改善箇所説明図

ホイールナット詳細

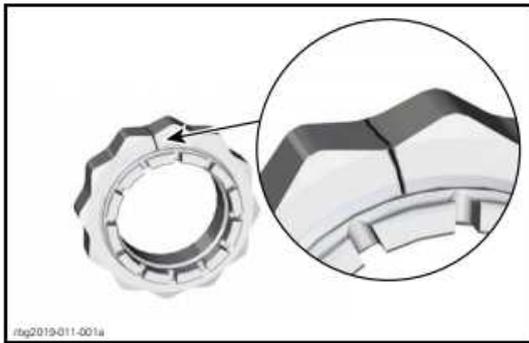
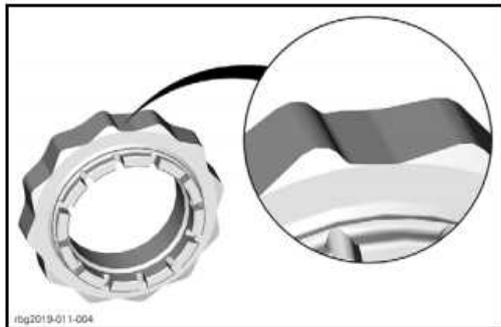
基準不適合箇所

前後のホイールにおいて、ホイールナットの強度が不足しているため、当該ナットに亀裂が生じることがある。そのため、当該ナットの締結力が低下し、最悪の場合、ホイールが外れるおそれがある。

改善の内容

全車両、ホイールナットを対策品に交換する。（対策品は、下図の様に一部形状を変更する）

作業終了の識別： 前フレーム右付近に 外-3118 のステッカーを貼付する。
